Deres ref.: 201412170

MERKNADER TIL FORSLAG TIL DETALJREGULERING FOR MARIDALSVEIEN 3

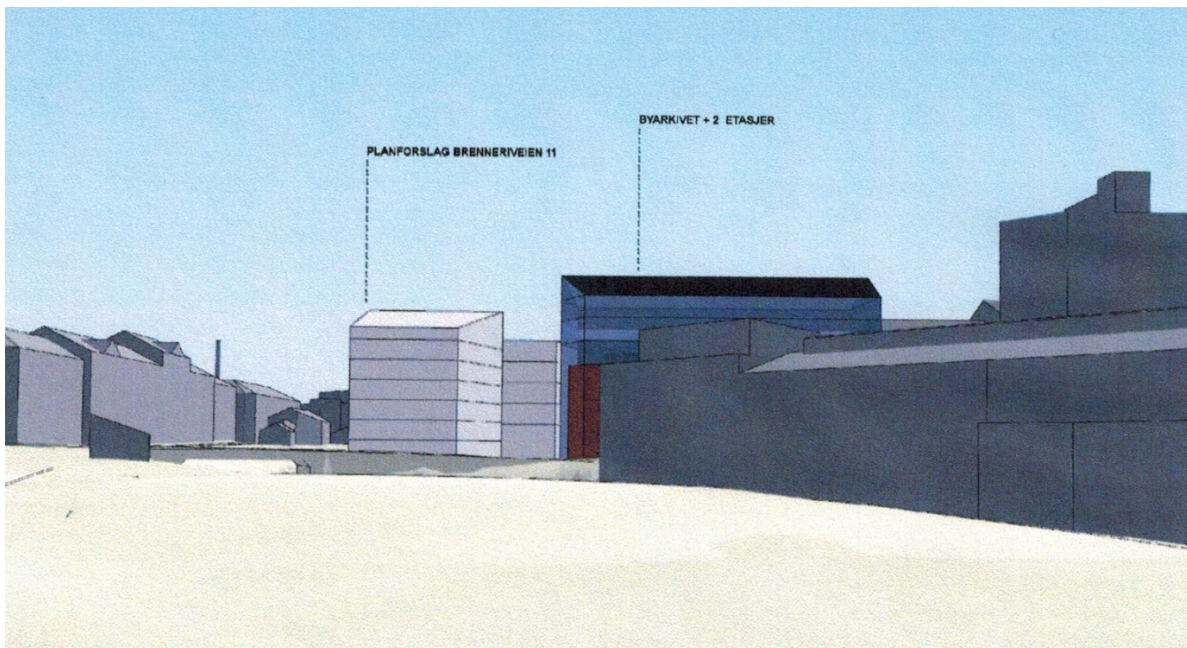
Vi fraråder, i likhet med PBE, at Byarkivet påbygges. Som PBE formulerer det (s. 84): «Påbygget tar ikke tilstrekkelig hensyn til landskapsrommet eller Akerselva som naturmiljø og tilpasser seg ikke omkringliggende bebyggelse.» Å tillate at Byarkivet påbygges opp til kote 33,5, slik reguleringskartet åpner for, er helt uakseptabelt. Jf. EBYs egen illustrasjon av påbygg i to etasjer, opp til kote 33,5:

På denne illustrasjonen har EBY for naboeiendommen Brenneriveien 11 valgt å vise SiOs forslag til byggehøyder (kote 31,0 for bygget nærmest Grünerbrua) i stedet for PBEs forslag til byggehøyder (kote 28,0 for bygget nærmest Grünerbrua) i planforslaget for Brenneriveien 11. Oslo Elveforum og Miljøforeningen Akerselvas Venner har anbefalt kote 25,0 som maksimal byggehøyde for bygget nærmest Grünerbrua. Planforslaget ble oversendt byrådet til politisk behandling 2. november 2018.

Et påbygg på Byarkivet vil være i strid med retningslinjen i § 13.3 Vassdrag i Kommuneplan 2015 om at det ikke bør oppføres ny bebyggelse innenfor en sone på minimum 20 m fra Akerselvas vannkant. Mens Byarkivets nordøstre hjørne ligger noe over 20 m fra elvebredden ved minstevannføring i elva, ligger byggets nordøstre del mindre enn 20 m fra elvebredden ved tiårsflommen, som i denne delen av elva er 35 m³/s. Jf. at det byggefrie beltet på minimum 20 m, i henhold til vannressursloven § 2 og § 3 d, skal regnes fra vannkanten/elvebredden ved tiårsflommen.

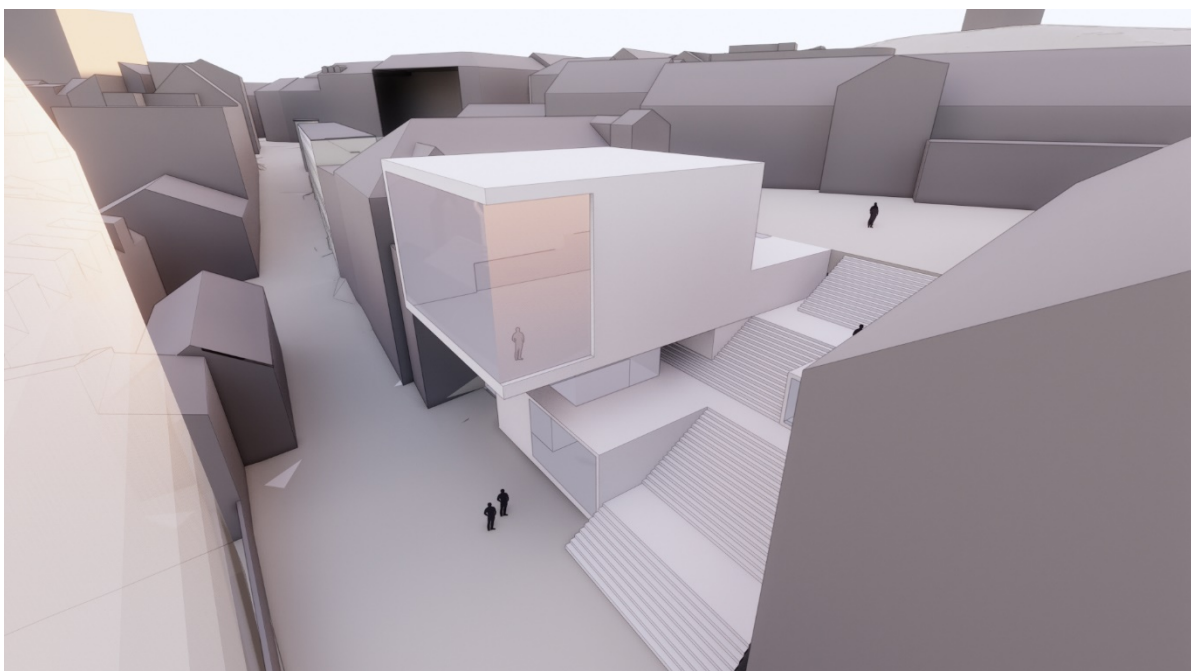
Gangpassasjen i BG#1 og foreslått trapp fra kvartalets gatetun ned til Brenneriveien (vist på EBYs illustrasjon som gjengis under) vil, sammen med foreslått passasje gjennom bygg B i SiOs planforslag for Brenneriveien 11, gi en allment tilgjengelig gangforbindelse fra Maridalsveien i vest til den nye gangveien langs Akerselva i øst, som er lagt inn i planforslaget for Brenneriveien 11. Dette vil kunne bli en viktig tverrforbindelse fra vest mot øst ned til den nye gangveien langs Akerselvas vestbredd.

På illustrasjonen på forrige side, som er hentet fra side 51 i planforslaget, har EBY vist ei svært bred trapp, samtidig som det nye bygget i felt 1 er vist med et svært beskjedent volum. Dette står i skarp kontrast til forslaget til reguleringsbestemmelser der det i § 4.2.4 heter at trappa «skal hovedsakelig være minimum 5 meter bred, men kan unntaksvis snevres inn til 3 meter for å muliggjøre variasjon», mens § 4.2.1 tillater at nybygget i felt 1 får et bruksareal på hele 1 300 m², samtidig som tenkte plan og areal under terreng ikke medregnes i BRA. PBE har påpekt det samme i planforslaget (s. 84).

Vi anbefaler, i likhet med PBE, at trappeforbindelsen «sikres en større bredde, også for å begrense utstrekningen av bygget, samt at volum begrenses i større grad enn det bestemmelsene nå sikrer» (s. 84). Vi anbefaler at reguleringsbestemmelsen sikrer en gjennomsnittsbredde på trappa på minst 8 meter og en minimumsbredde på 5 meter. Maksimalt tillatt bruksareal bør reduseres til 800 m².

Vi er enige med PBE i at det å trekke den nye bygningen tilbake fra gata er svært positivt. Etter vårt syn bør nybygget trekkes mer tilbake fra gata enn vist på EBYs illustrasjon på side 2 i dette brevet. Verken forslaget til plankart eller planbestemmelser sikrer noen form for tilbaketrekning fra gata.

Det er svært viktig at nybyggets tilbaketrekning fra Brenneriveien sikres i plankart og/eller planbestemmelser. Dersom tilbaketrekningen kun sikres for 1. etasje, bør det stilles krav om at 1. etasje trekkes minimum 10 meter tilbake fra gata, og at frihøyden under nybygget blir minimum 4,0 meter.
